Roule & Co
21 avenue des Harmonies - Cran Gevrier
74960 ANNECY
www.roule-co.org info@roule-co.org
Association pour la promotion du vélo

Courrier adressé à la mairie d'Annecy, département aménagement et ville durable, en prévision des aménagements cyclables de la place de la Libération le 12 juin 2026

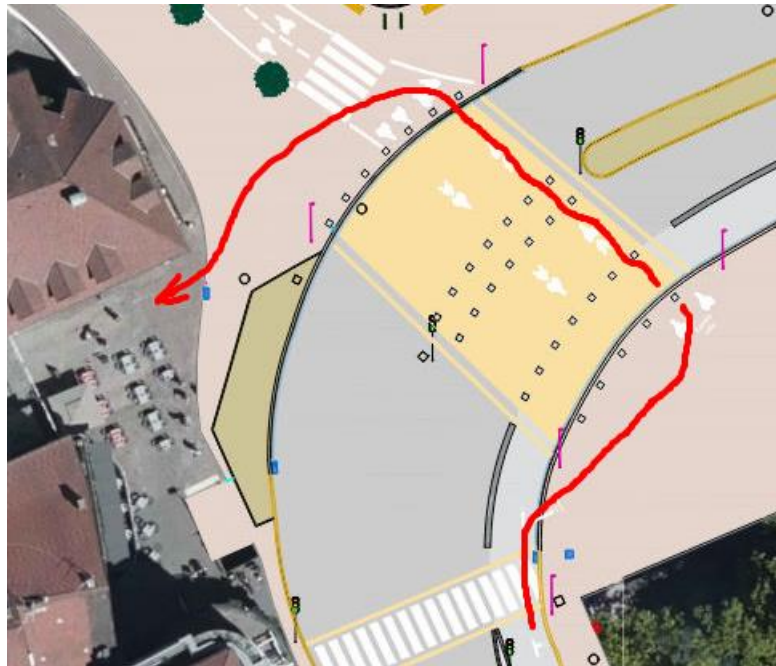
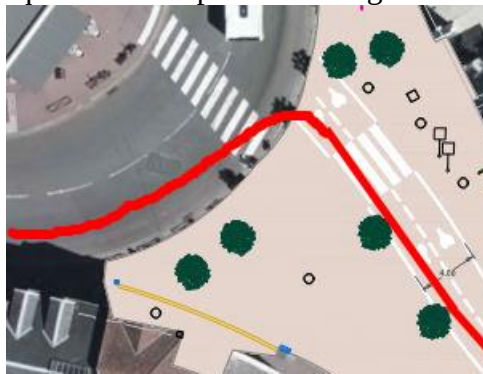
- Une aire piétonne n'admet pas de passage piéton.
- Il est irréaliste de vouloir exclure les piétons de la zone orange :

- Un cycliste venant du quai Eustache Chappuis et voulant aller rue du Paquier va-t-il vraiment suivre ce trajet, surtout en cas d'affluence ?

- Un cycliste venant de la rue Vaugelas et voulant aller sur le Paquier ira-t-il vraiment chercher l'entrée de la piste bidirectionnelle comme ceci ? Il faudrait qu'il cède le passage au passage piétons, puis qu'il tourne à plus de 90 degrés ?

L'espace doit rester partagé. Nous préconisons au contraire la pose de pictogrammes vélo et piéton sur tout le secteur.

Vue d'ensemble de nos propositions :

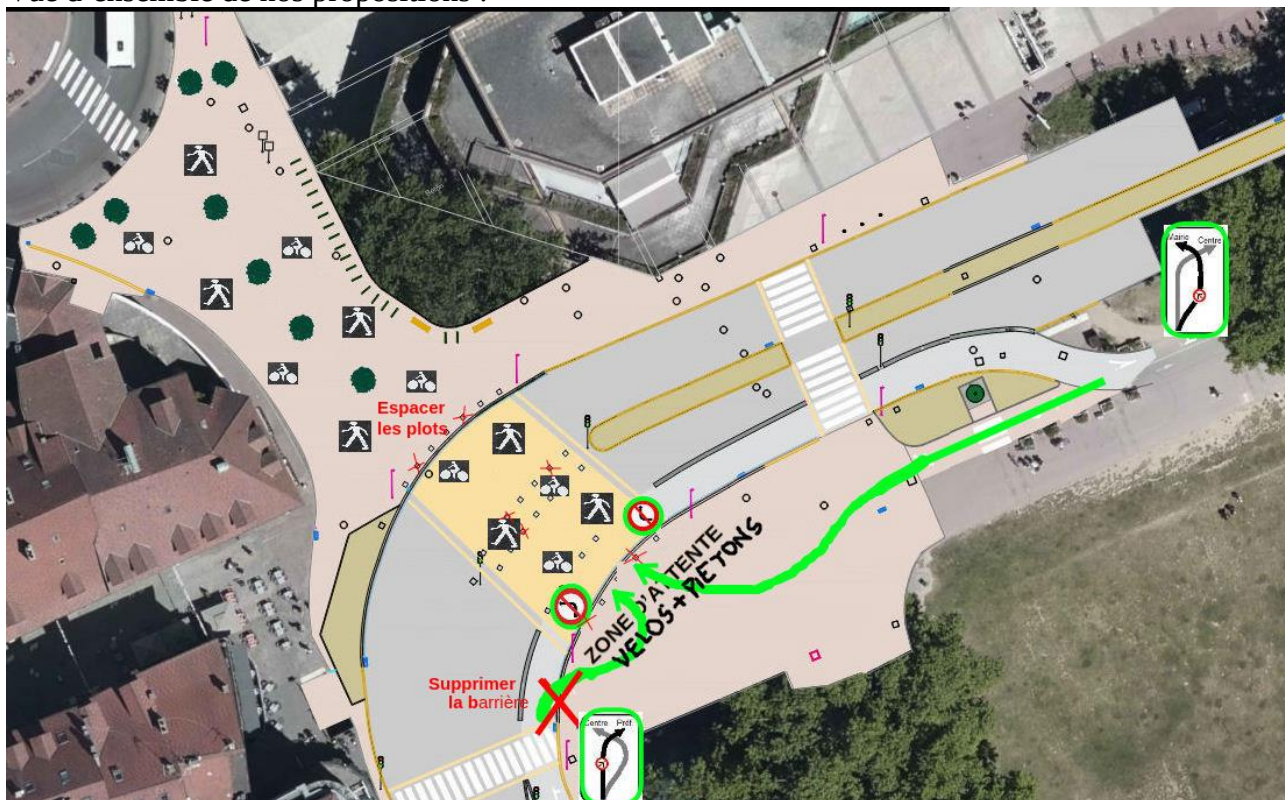
Problème	Solution
	<p>À cause des plots en béton, il est difficile de croiser les poussettes et de tourner à vélo cargo.</p>	<p>Réduire le nombre de plots en béton, pour les espacer davantage.</p>
	<p>En attendant que le passage leur soit autorisé, certains cyclistes s'arrêtent sur la piste et non dans la zone d'attente.</p>	<ul style="list-style-type: none"> - Tracé d'un fil d'Ariane - Remarquage de « zone d'attente piétons + vélos » - Marquage horizontal TàD/TàG interdits - Pose de panneaux explicatifs (cf. pièce jointe), du type <div style="display: flex; align-items: center; justify-content: center;">  et  </div>
	<p>Les cyclistes en provenance du quai Eustache Chappuis ne peuvent pas accéder à la zone d'attente, à cause des piétons en attente et de la barrière.</p>	<ul style="list-style-type: none"> - Suppression de la barrière - Marquage au sol de la sortie de piste cyclable (fil d'Ariane)
